Betr.: Planfeststellungsverfahren

„6-streifiger Ausbau der A 565 zwischen der Anschluss-stelle Bonn-Endenich und dem Autobahnkreuz Bonn-Nord in Bonn von Bau - km 10+ 108 bis Bau - km 11+ 900 einschließlich Brückenneubauten und Stütz- und Lärmschutzwänden sowie Entwässerungseinrichtungen“

hier: Einwendung des Verkehrsclub Deutschland VCD Bonn/Rhein-Sieg/Ahr e.V.

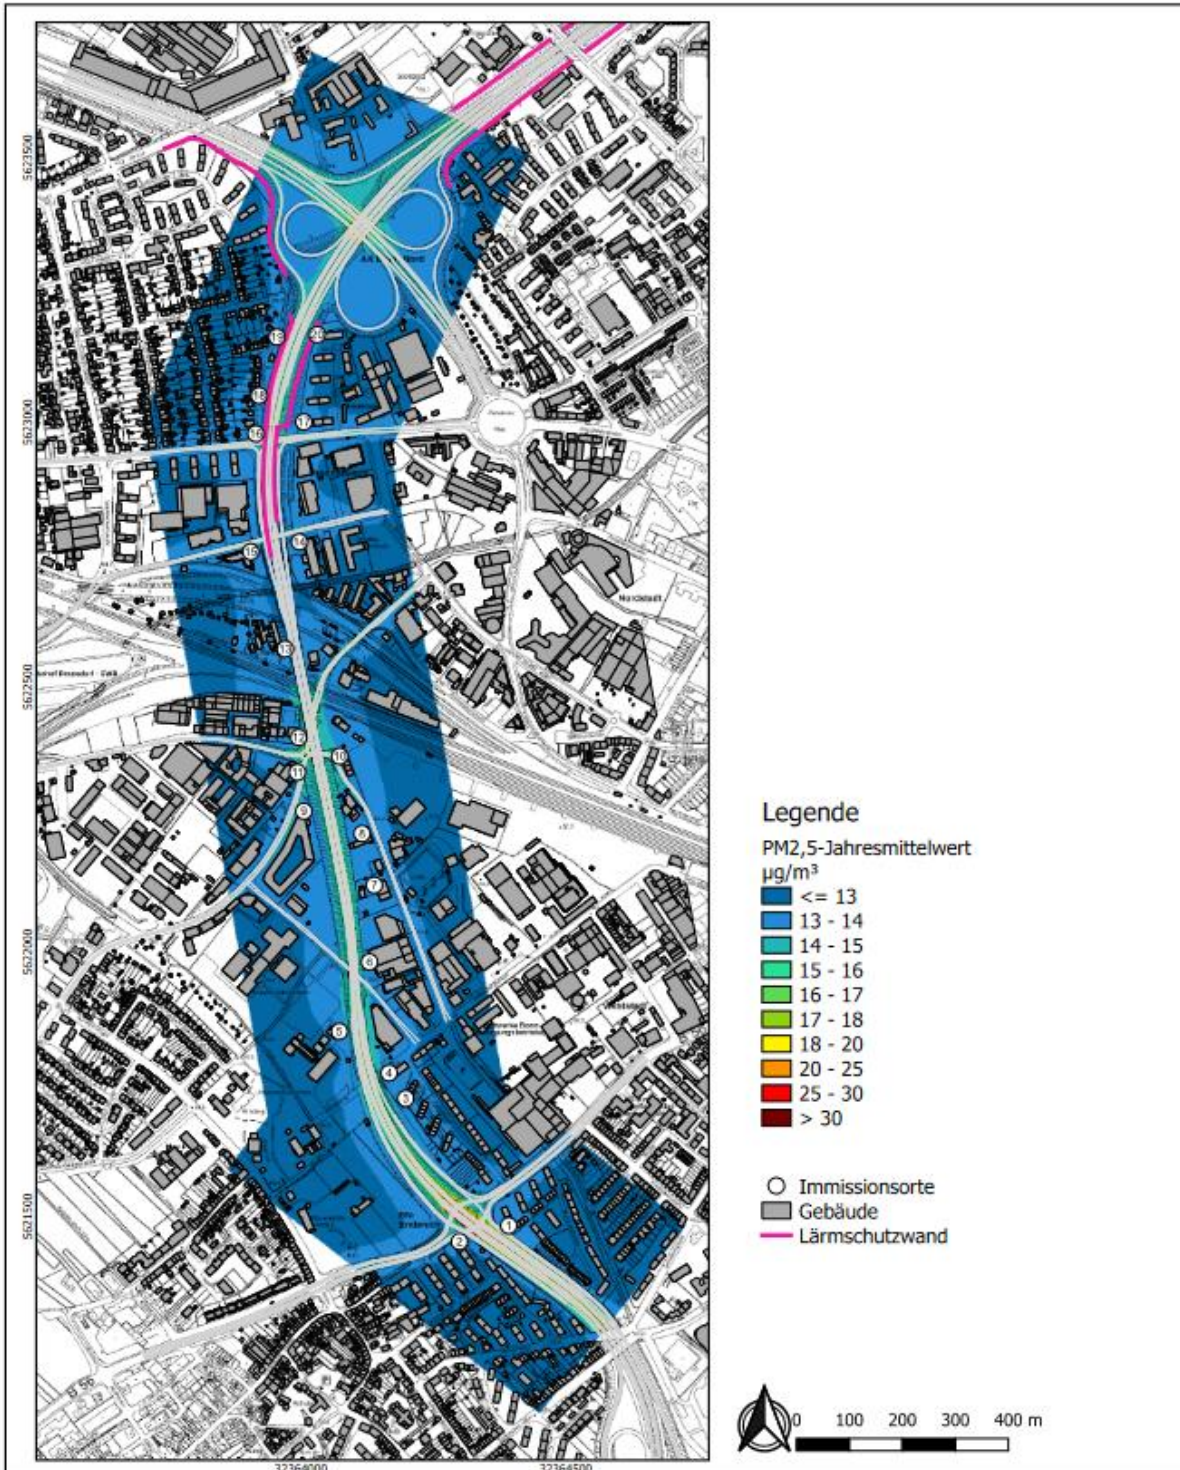
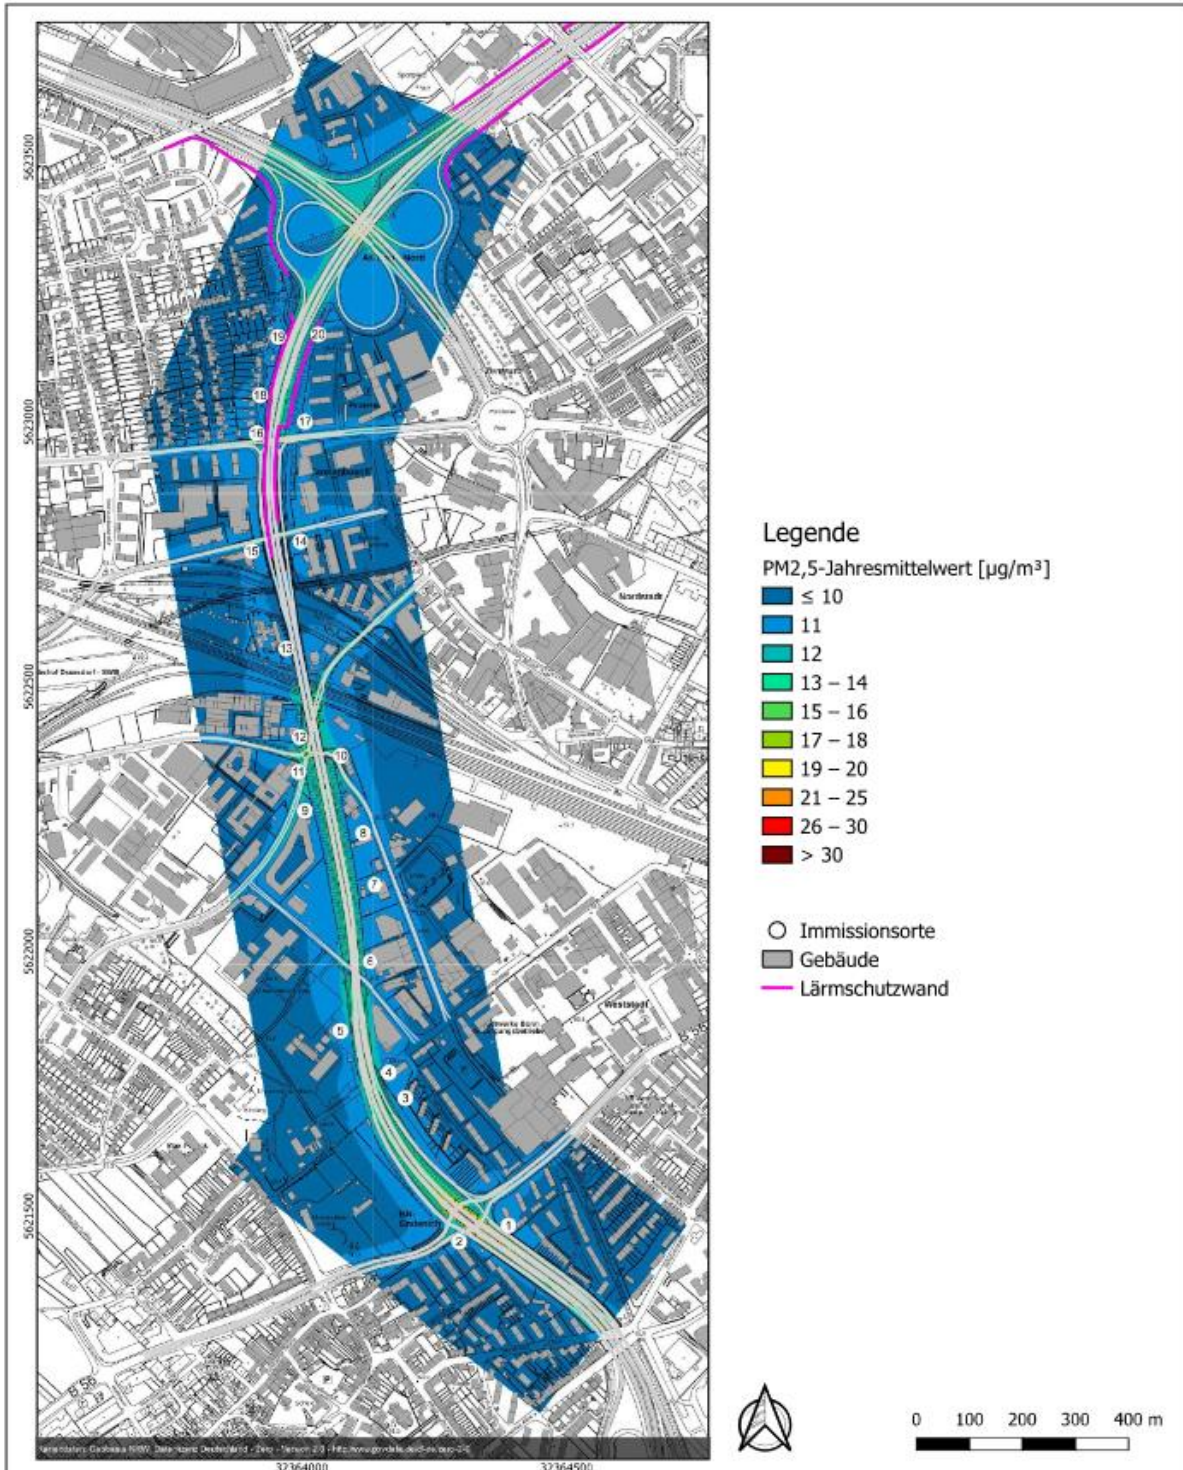
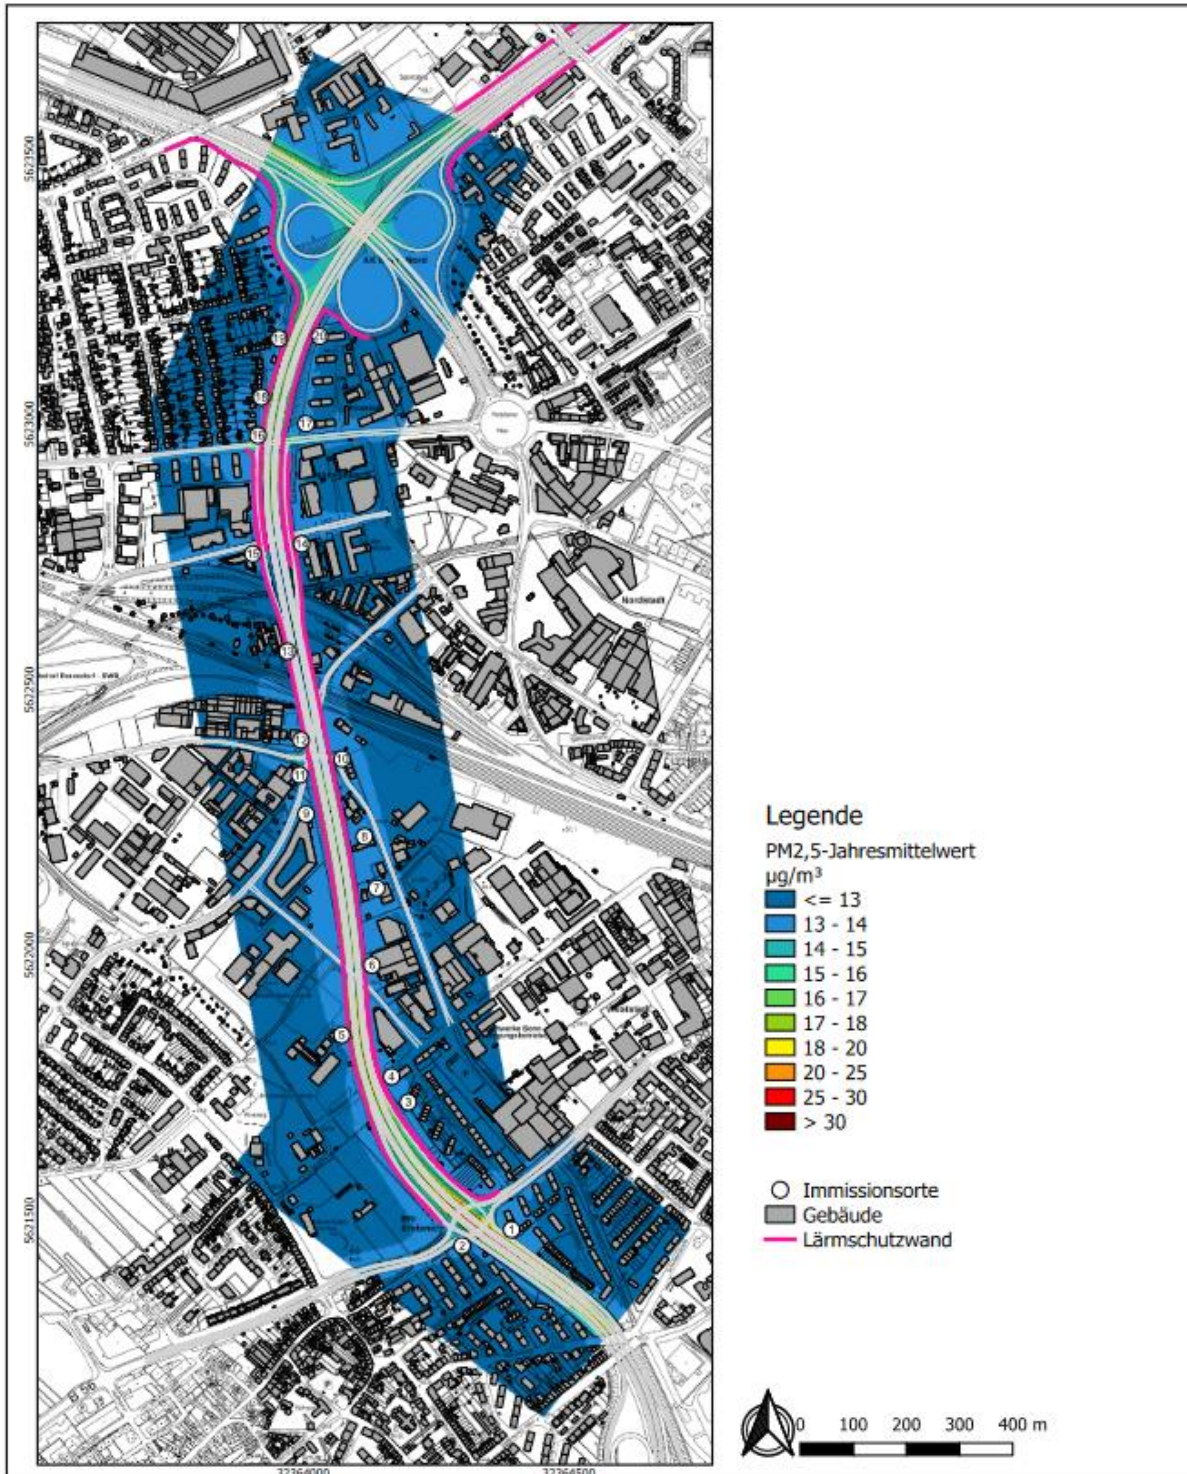
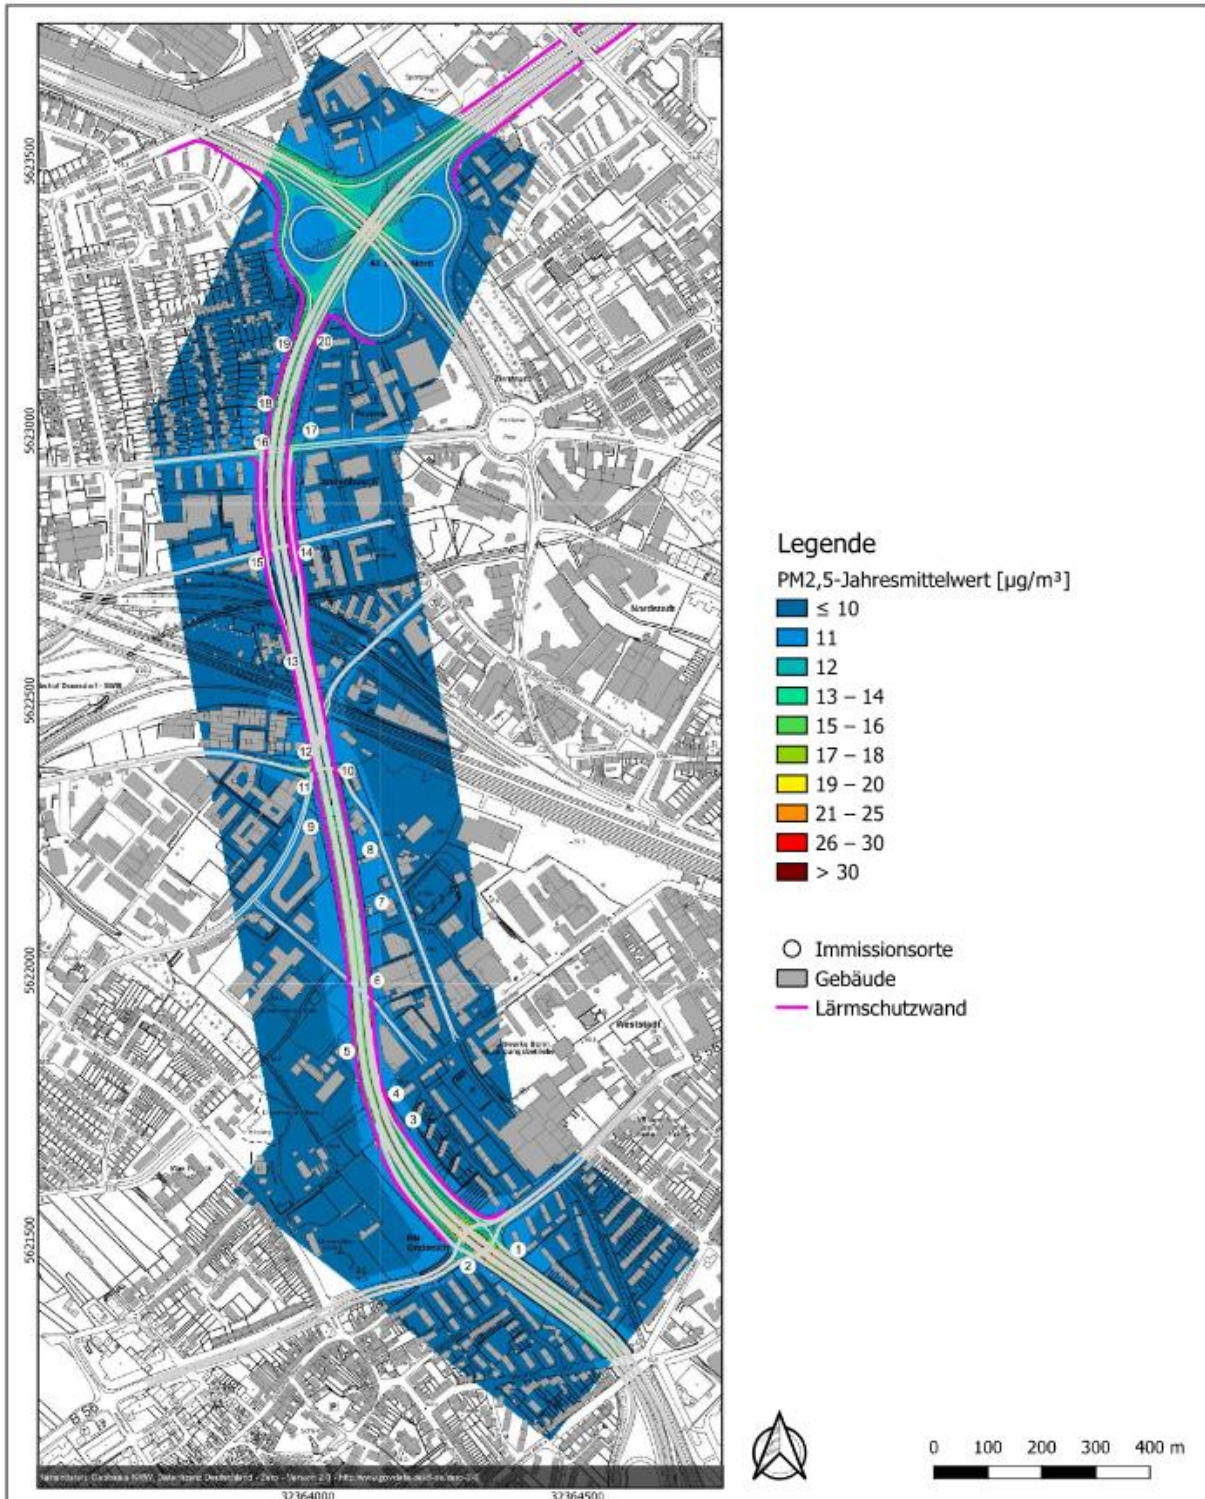
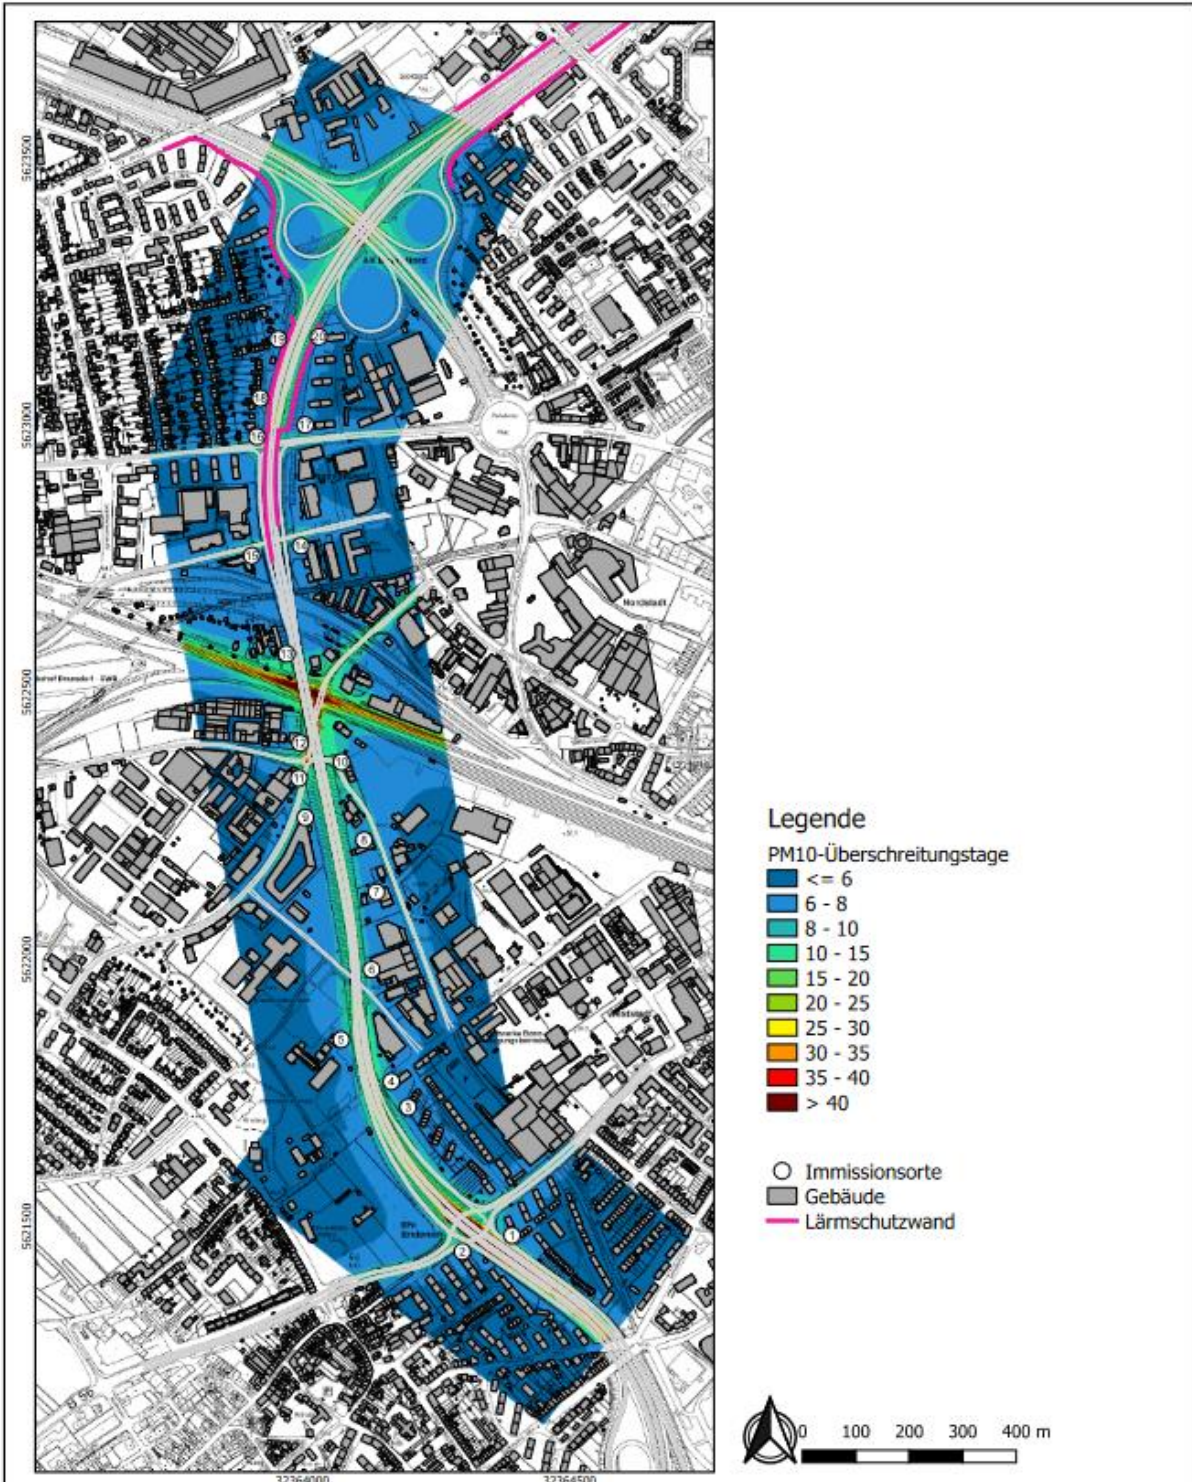
Unterschiedliche Darstellung und Ergebnis in den Abbildungen für PM_{2,5}, PM₁₀, NO₂:
In den Klimagutachten der Peutz Consult GmbH von 2020 und 2023 wird für die Darstellung der Feinstaubkonzentrationen PM_{2,5} die gleiche Abbildung mit jedoch unterschiedlichen Legenden genommen (siehe Abbildungen unten): In der Legende von 2020 steht die Farbe tiefblau für Werte ≤13 µg. In der Abbildung von 2023 entspricht tiefblau dem Wert ≤10 µg, dem vom EU-Parlament 2024 vorgeschlagenen Grenzwert für Feinstaub PM_{2,5} ab 2030. Der Leser soll offenbar beim Betrachten der Abbildung den Eindruck gewinnen, dass sich die vom Gutachter berechneten Feinstaubwerte in Zukunft unterhalb der Grenzwerte der Europäischen Union bewegen.
Die parallele Darstellung der PM_{2,5} und PM₁₀ aus den Unterlagen 2020 und 2023 sind unten gegenübergestellt.

Wie kommt es zu solch unterschiedlichen Legenden 2020/2023 für PM2.5 und PM10 sowie NO2-Immissionen? Sind die Unterschiede wissenschaftlich begründet? Welche Parameter wurden verändert? Liegen entsprechende neuere Untersuchungen vor? Was liegt den Untersuchungen zugrunde? Wieso gibt es keine „PM2.5-Überschreitungstage“ sondern nur „PM10-Überschreitungstage“? Wieso ist die Änderung in der Unterlage von 2023 gegenüber der Unterlage von 2020 nicht markiert???
